# 无锡地铁集团有限公司

锡地铁函〔2022〕191号

## 关于毛巷绿地地下停车场地块出让轨道交通 保护意见的函

毛巷绿地地下停车场地块与轨道交通平面关系图

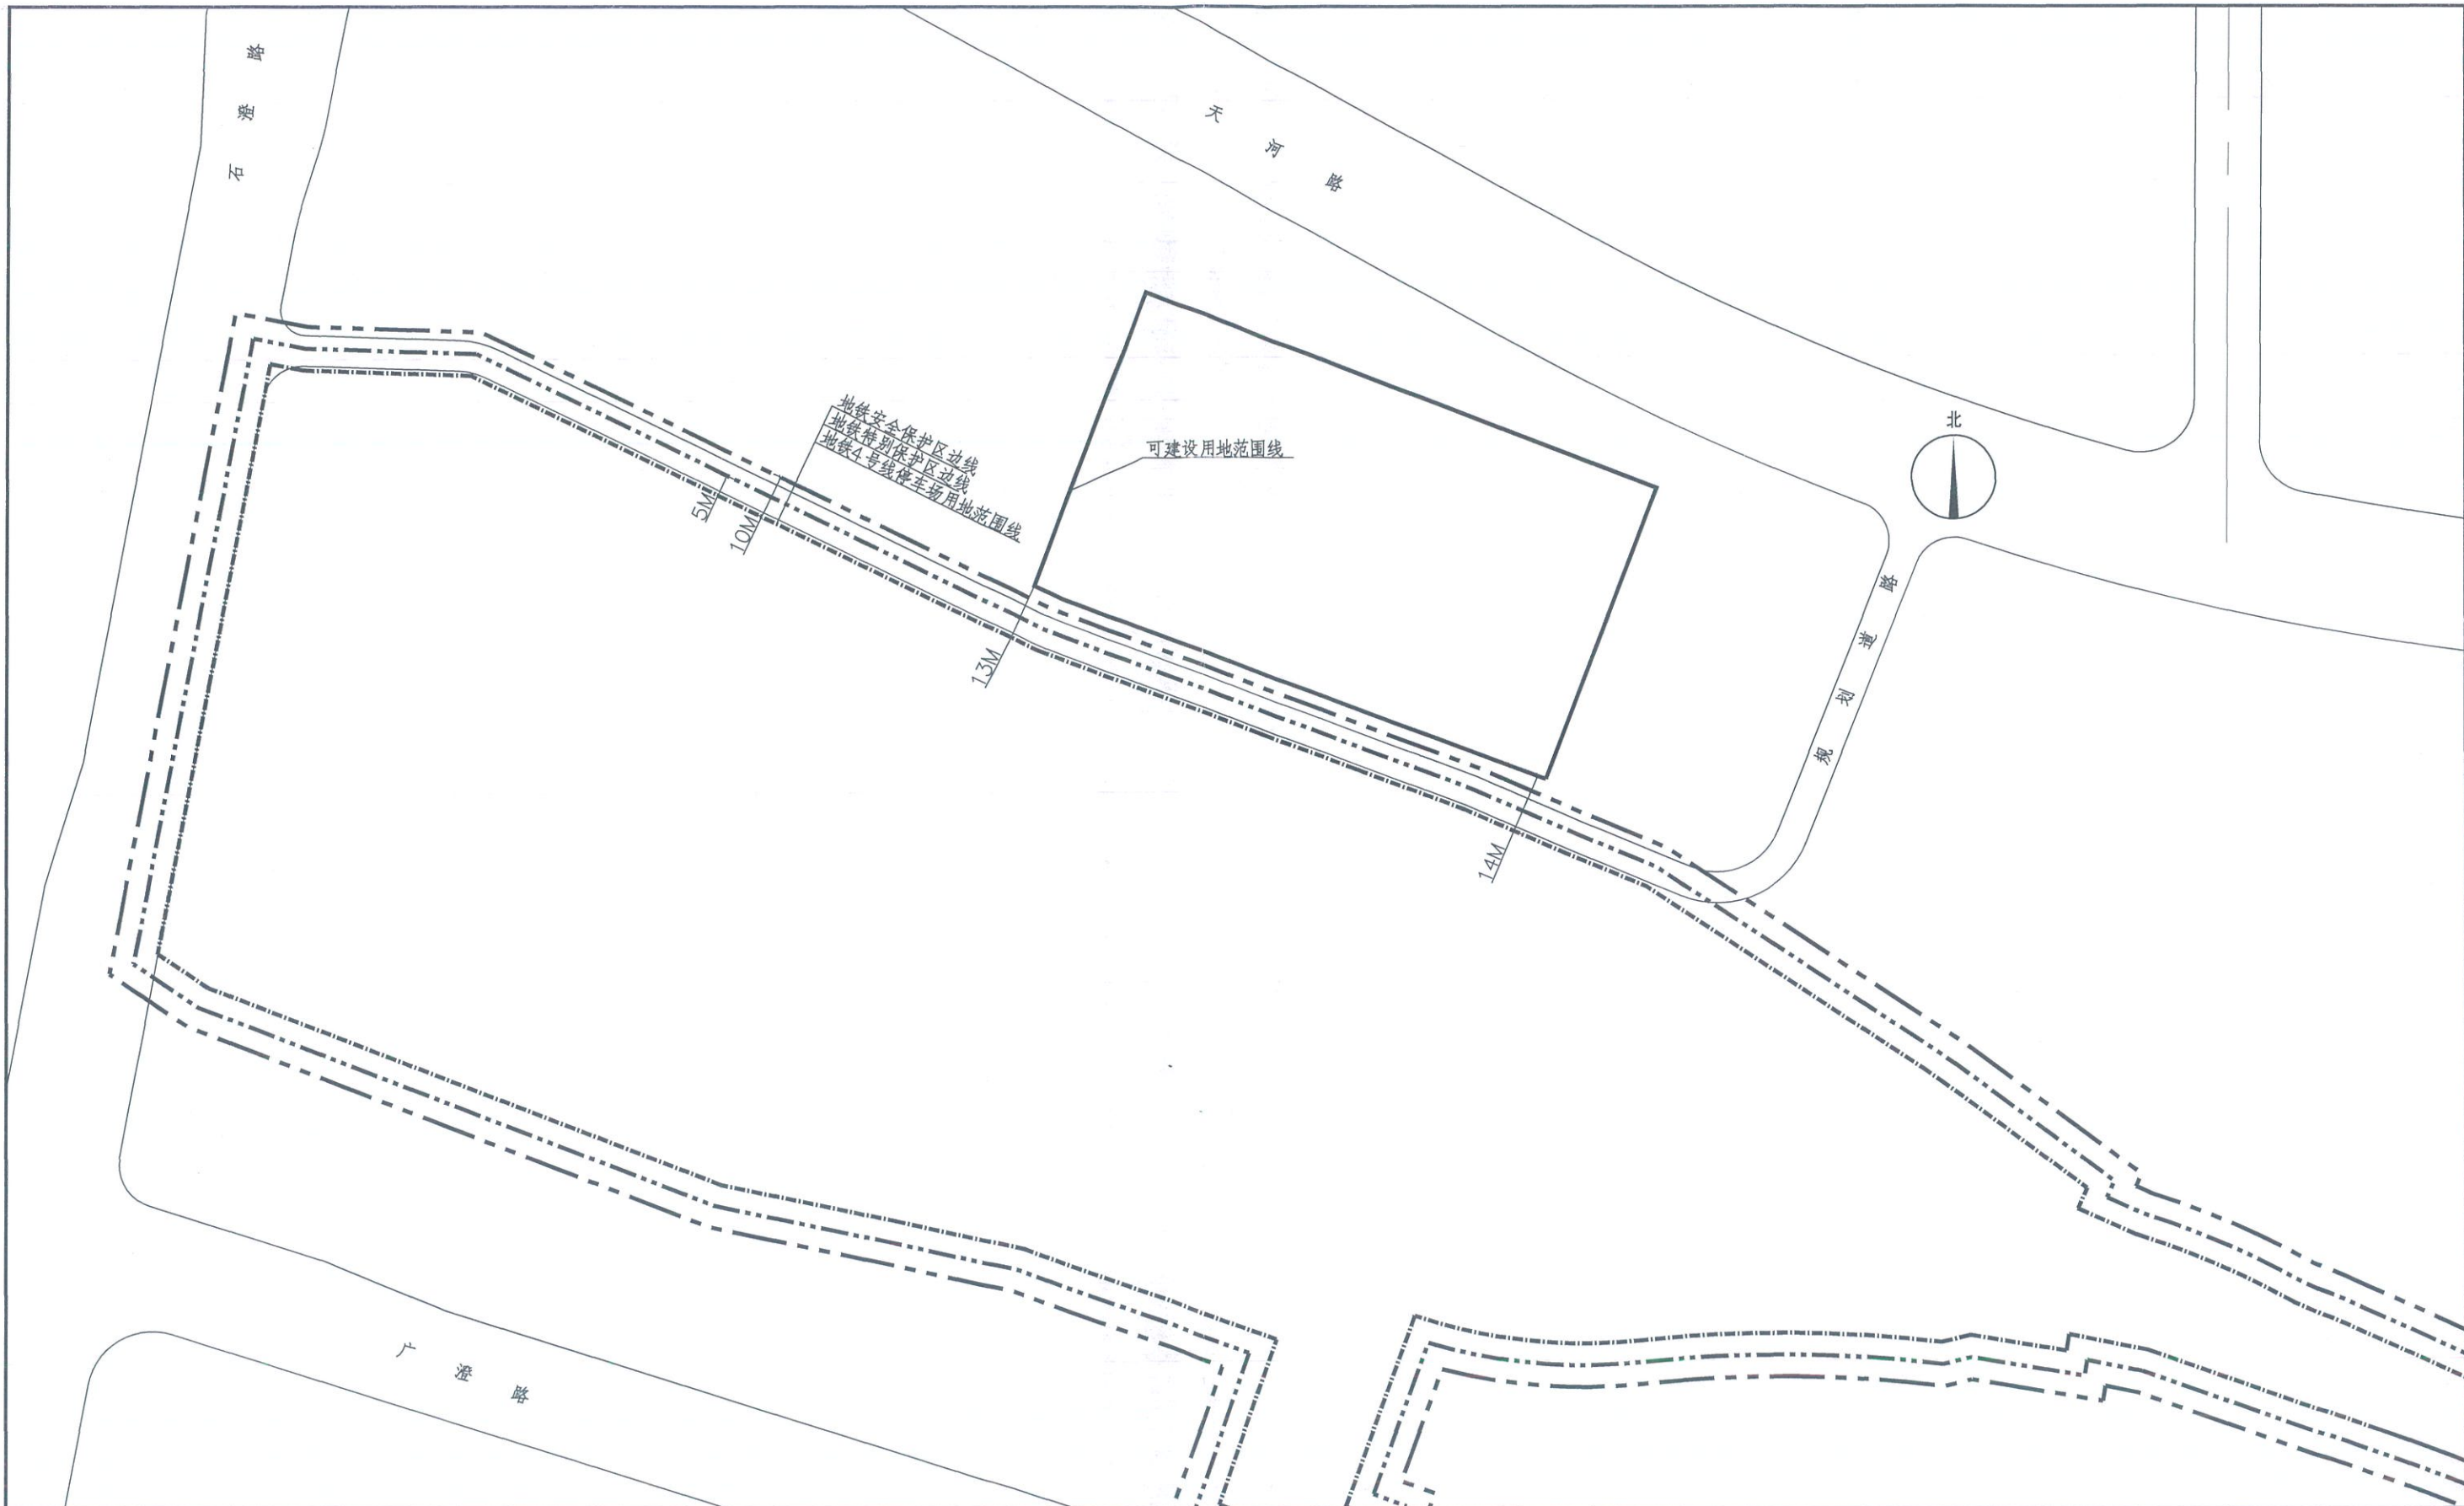
根据已批线网规划，该地块未涉及轨道交通安全保护区。

1. 本图尺寸以米计。
2. 本图坐标采用无锡市城市坐标系。
3. 本地块南侧邻近地铁4号线一期工程天河停车场，在地铁特别保护区范围内除《无锡市轨道交通条例》第二十六条规定允许的建设活动外，不得进行其他建设活动。
4. 地块内实施方案与地铁设施之间应满足结构安全退距、消防、环评等技术要求。
5. 若规范调整，按最新版的规范执行。
